RESOLUCIÓN No. 00940

“POR LA CUAL SE OTORGA PERMISO DE OCUPACIÓN DE CAUCE Y SE TOMAN OTRAS DETERMINACIONES”

EL DIRECTOR DE CONTROL AMBIENTAL DE LA SECRETARÍA DISTRITAL DE AMBIENTE

Plano No.2 que contiene la propuesta en bocatoma y obra para el manejo de aguas, planta, cota dimensión.

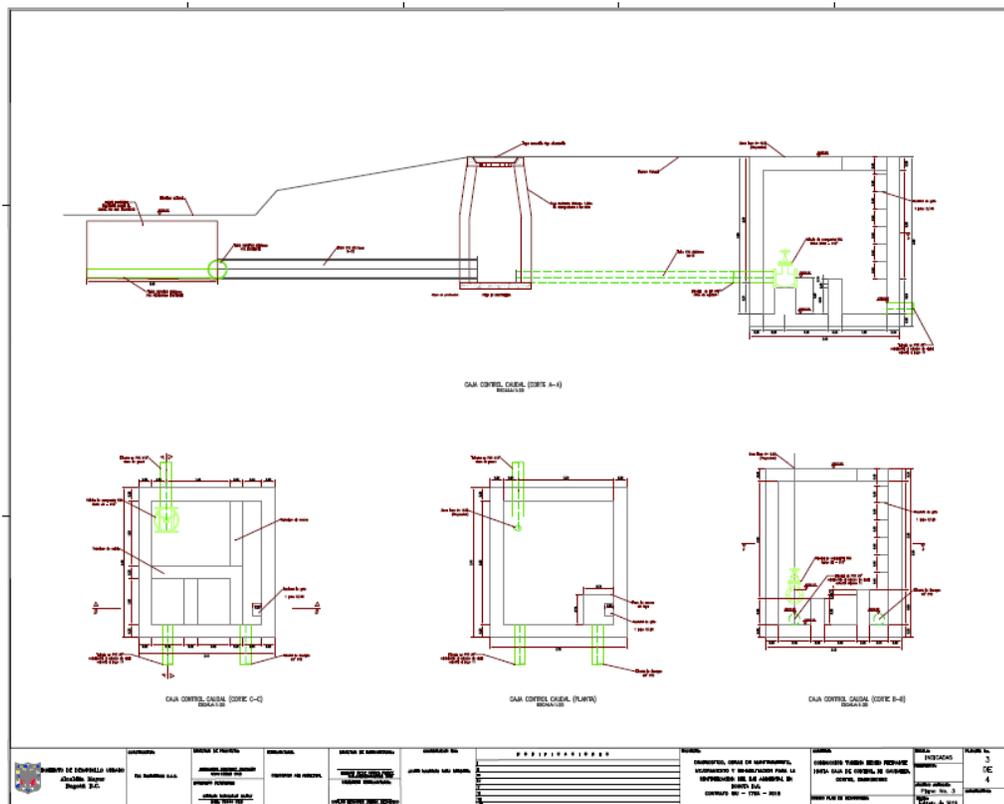
Para el manejo de aguas se propone una ataguía como se presenta en el Plano No. 2, que proteja totalmente el área de las obras, esta ataguía, compuesta con bolsas de arena, deberá quedar localizada aguas arriba del lecho filtrante, cerrando sobre la margen izquierda contra el muro de contención de la Universidad de América. Sobre la margen derecha se deberá continuar de manera continua con la ataguía propuesta desde aguas arriba sobre el cauce (perpendicular a éste) de la misma altura requerida, de tal manera que no existan aguas durante la construcción que puedan bajar por el camino de acceso en piedra existente.

El agua del río San Francisco deberá discurrir por dos tuberías de PVC tipo Novaloc o similar, de 1.00 m de diámetro (39”), con pendiente longitudinal igual al 1%, ubicadas sobre las márgenes izquierda y derecha, tal como se presenta en el plano No. 2.

Con esta pendiente del 1% se produce una condición de flujo crítico a la entrada de las tuberías. Por ende con los cálculos realizados se requiere una ataguía de 1.6 m de altura, aguas arriba de las tuberías.
